Numer sprawy: DZ/26/22

dot.: postępowania o udzielenie zamówienia publicznego pn.: „**Rozbudowa budynku Instytutu o halę badawczą oraz niezbędną infrastrukturę techniczną we Wrocławiu**”.

WYJAŚNIENIA TREŚCI SWZ

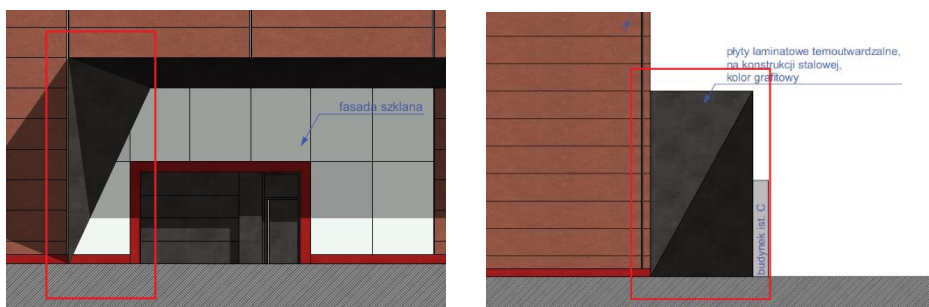
Poniżej przedstawiamy spostrzeżone przykładowe wady:

- 1- Kolidują ściany istniejącej budynku C z nowoprojektowanym obiektem

- 2- Przesłonięcie istniejących okien w ścianie południowej budynku C przez nowoprojektowaną ścianę w osi I.

- 3- Brak projektu konstrukcji ściany pionowej zadaszona zlokalizowanego na elewacji wschodniej o wysokości 6,75m poddanego obciążeniom wiatru. (konstrukcja stalowa, posadowienie).

- 4- Brak określenia warstw przegrody przekrycia zadaszona nad wejściem (blacha trapezowa, izolacja)

Zamawiający przekazuje wytyczne projektanta budynku odnośnie dostrzeżonych nieścisłości i niejasności projektowych celem skalkulowania wymaganego zakresu prac:

1. Przebieg nowoprojektowanej ściany należy dostosować do formy ściany istniejącej i powtórzyć uskok ściany (wewnątrz pomieszczenia magazynu).

2. Okna w elewacji południowej budynku C przeznaczone są do likwidacji, co zostało zaznaczone w projekcie i na co Zamawiający wyraził zgodę.
3. W projekcie konstrukcji wydano elementy konstrukcji zadaszenia nad wejściem do budynku. Podkonstrukcja ściany bocznej nie stanowi elementu konstrukcyjnego podpierającego dach i z uwagi na powyższe nie została uwzględniona w projekcie konstrukcji. Przyjęto, że oparcie płyt wykonane zostanie z zastosowaniem rozwiązania systemowego.
4. Zadaszenie nie wymaga izolacji termicznej, warstwy zadaszenia – płyta termoutwardzalna laminowana na konstrukcji stalowej.
